改善箇所説明図 ②

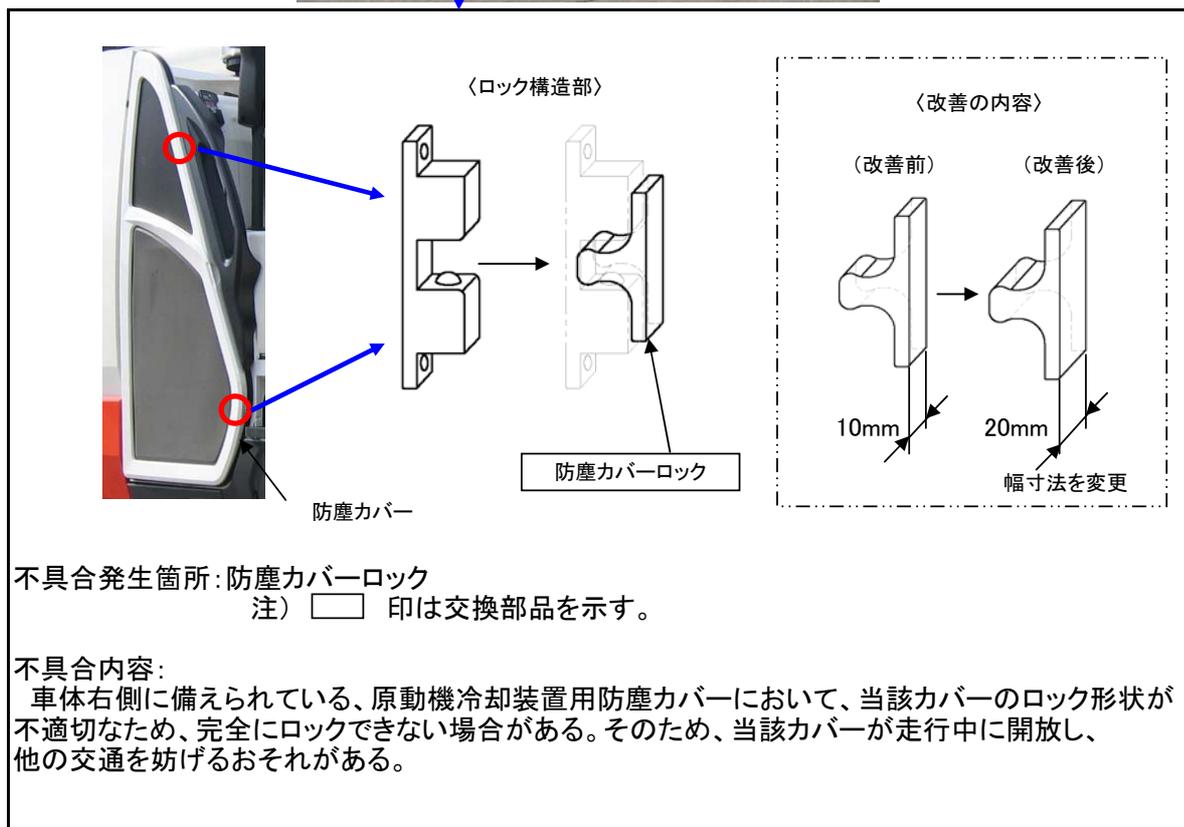
全車両、防塵カバーのロック部を対策品に交換する。
